WYJAŚNIENIA TREŚCI SWZ
ZMIANA TREŚCI SWZ

Dotyczy postępowania pn. „Remont Domu Studenta Akademii Tarnowskiej” prowadzonego przez Akademię Tarnowską. Nr referencyjny: K-dzpz/382-21/2024.

LOKALIZACJA PŁYTEK RYFLOWANYCH

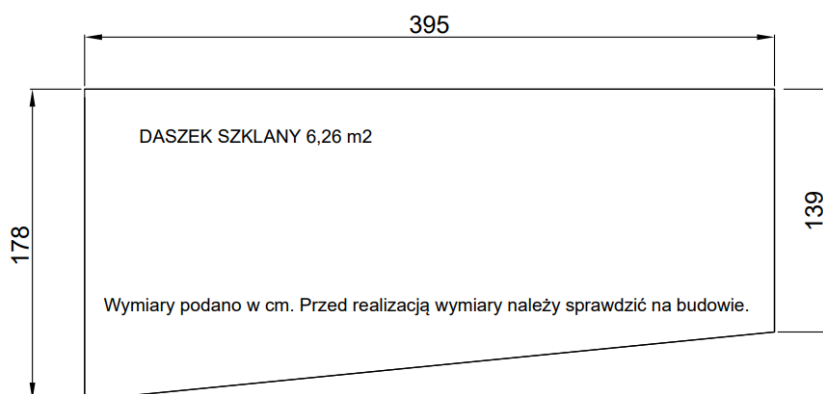
Pytanie nr 15:

Obecnie na schodach zewnętrznych są zamontowane nakładki antypoślizgowe czy Zamawiający przewiduje montaż nowych nakładek po remoncie jeśli tak to proszę o uzupełnienie przedmiaru robót a jeśli nie i np. przewiduje montaż płytek ryflowanych to proszę o uzupełnienie przedmiaru robót o ilość takich płytek.

Wyjaśnienia Akademii Tarnowskiej:

Zamawiający wymaga na stopniach i pierwszej płytce podestu ułożenia płytek ryflowanych.

stopień nr 1															
				stopień nr 2															
				stopień nr 3															
				stopień nr 3															
				podest 1

Przed realizacją wymiary należy sprawdzić na budowie.
